# Vorhabenbezogener Bebauungsplan KRV725

## "Riegel und Reiter auf dem Ringelberg"

### Abwägung

Prüfung der im Verfahren abgegebenen Stellungnahmen

Abb. 1: Regionalplan Mittelthüringen, Karte 2-4 Sicherung des Kulturerbes (Auszug), Schutzbereiche für die Kulturerbestandorte, 09/2019

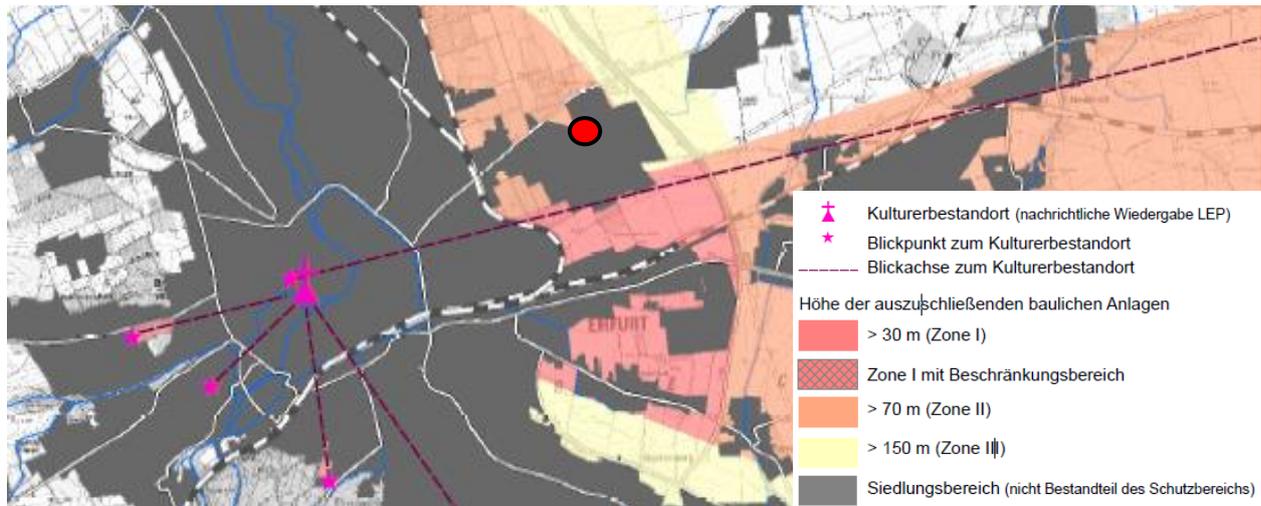
*In Z 1.2.3 LEP wurde für den Kulturerbestandort Dom und Severikirche ein Umgebungsschutz geregelt, der nach dem 1. Entwurfs des Regionalplans Mittelthüringen (E-RP-MT) konkretisiert werden soll (vgl. Z 2-2 im E-RP-MT zum Kulturerbestandort KES-5). Nach Aussage der Vorentwurfsunterlagen soll in dem Plangebiet "mit Aussicht auf die Stadt mit Türmen und Dom" eine „Hochpunktentwicklung“ realisiert werden. Im Rahmen der Entwurfserarbeitung ist zu prüfen, ob die beabsichtigte Baurechtschaffung des Vorhabens mit den o.g. raumordnerischen Vorgaben gegeben ist.*

Wie aus der Abbildung 1 (Auszug aus der Karte 2-4 Sicherung des Kulturerbes, Schutzbereiche für die Kulturerbestandorte Regionalplan Mittelthüringen, 09/2019) ersichtlich wird, befindet sich das geplante Vorhaben nicht in einer der Blickachsen zum Kulturerbestandort Dom und Severikirche. Das Gebäude soll durch eine bauliche Hochpunktentwicklung an östlichen Einfahrt in die Landeshauptstadt Erfurt eine qualitätvolle Landmarke setzen. Die geplante

Höhe von ca. 26,5 m („Reiter“) bleibt weiter unter den in der Zone II maximal zulässigen 70 m. Das Vorhaben entspricht diesbezüglich den raumordnerischen Vorgaben.
